RELATÓRIO DE VISTORIA

Construtora: xxxxxxxx
Empreendimento: xxxxxxxxxxxx
Responsável pela vistoria: Marivalda Rocha de Andrade Nascimento
Proprietário: xxxxxxxxxxxxxxxx
Representante da construtora: xxxxxxxxxxxxxxxx
Unidade: xxxxxxxxxxxxxxxxxxxxxxxx
Rua xxxxxxxxxxxx
Área privativa: 69,11 m²
Data da vistoria: xxxxxxxxxxxxxxxx
Horário: xxxxxxxxxxxx
ART: xxxxxxxxxxxxxxxxxxxxxxxx

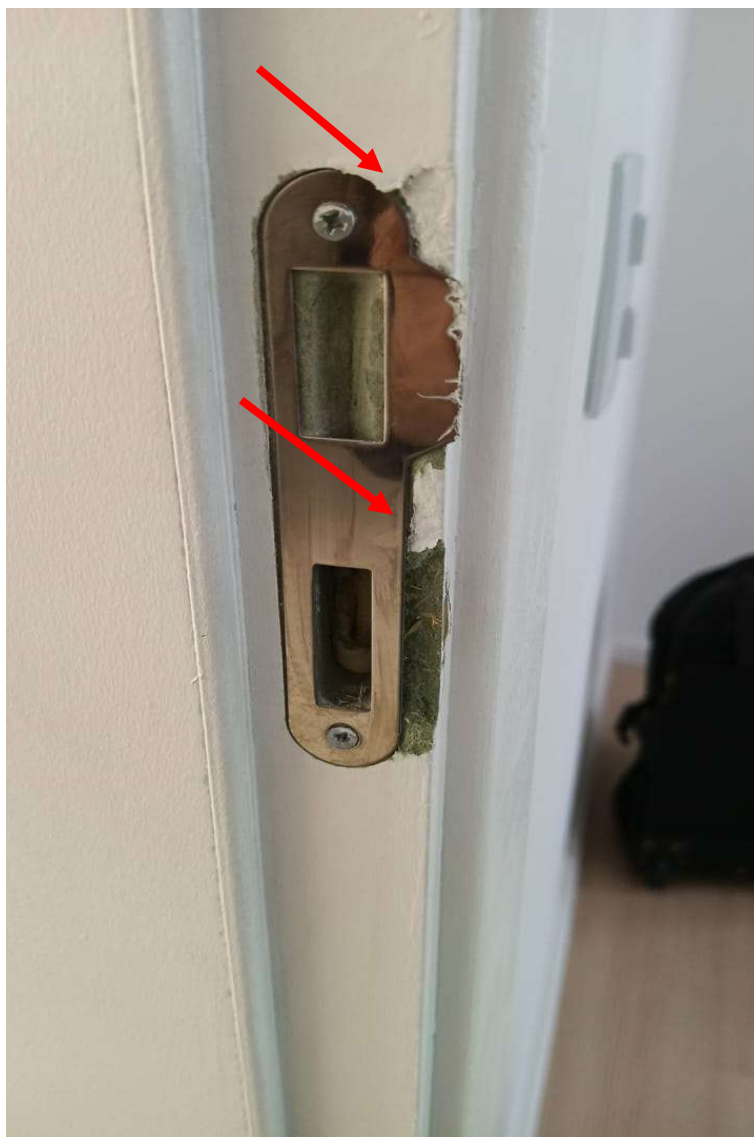
Foto 1: A maçaneta da porta não retorna automaticamente à posição de repouso após o acionamento.

Foto 2: Constatou-se a presença de resíduos de tinta provenientes da porta sobre a maçaneta e a fechadura, bem como danos no acabamento da pintura da folha da porta.

Foto 3: Observou a ocorrência de danos ao batente em decorrência da instalação do contra testa.

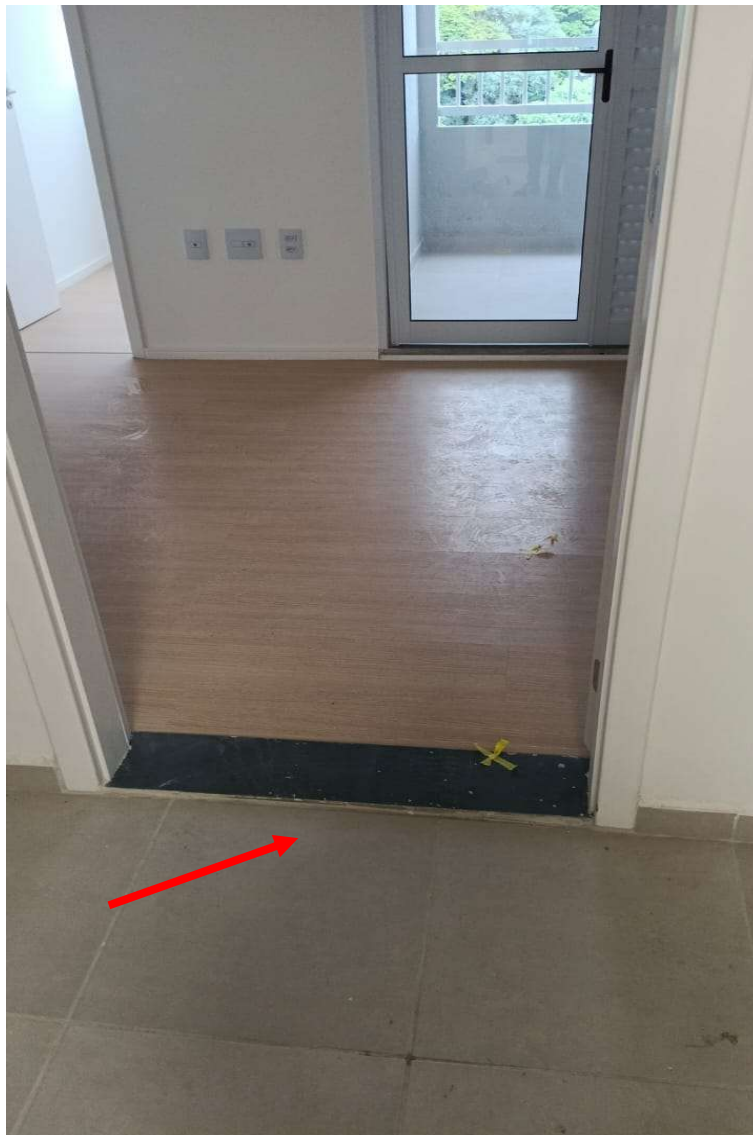
Foto 4: A soleira se encontra danificada (com ruptura) e com presença de resíduos de tinta oriundos da pintura das paredes e portas.

Foto 5: Ausência de acabamento abaixo da soleira.

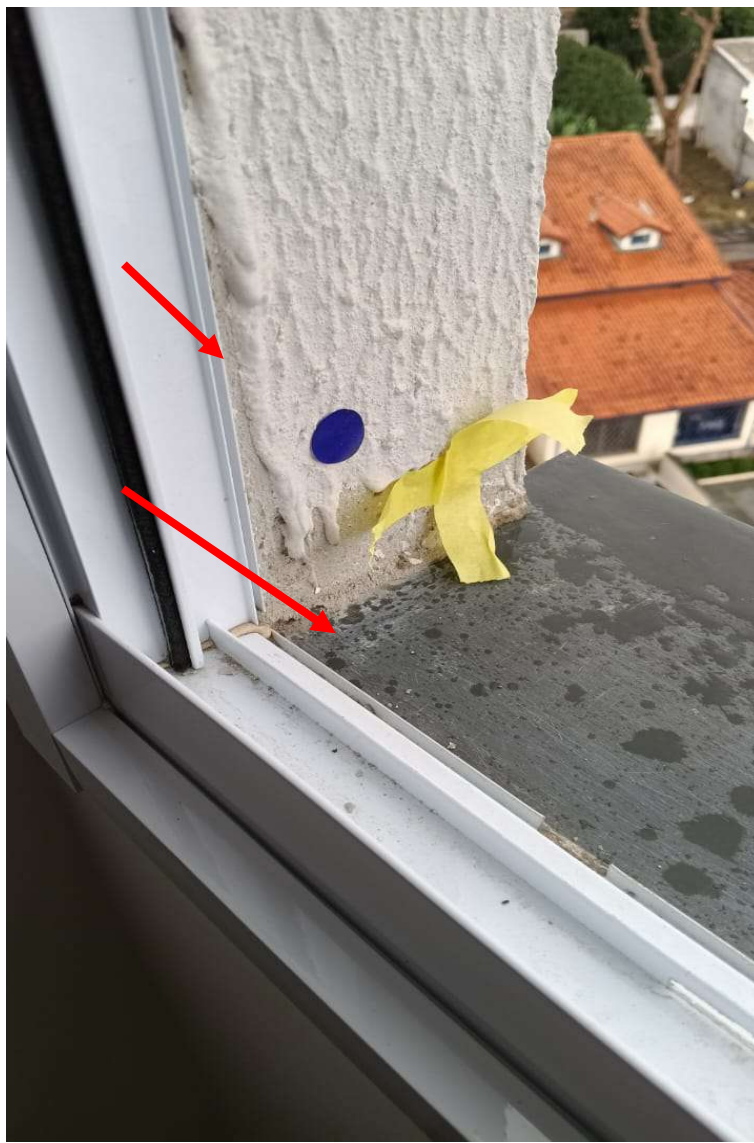
Foto 28: Ausência de finalização adequada do acabamento externo no lado esquerdo, na região superior do peitoril, bem como da pintura do peitoril.
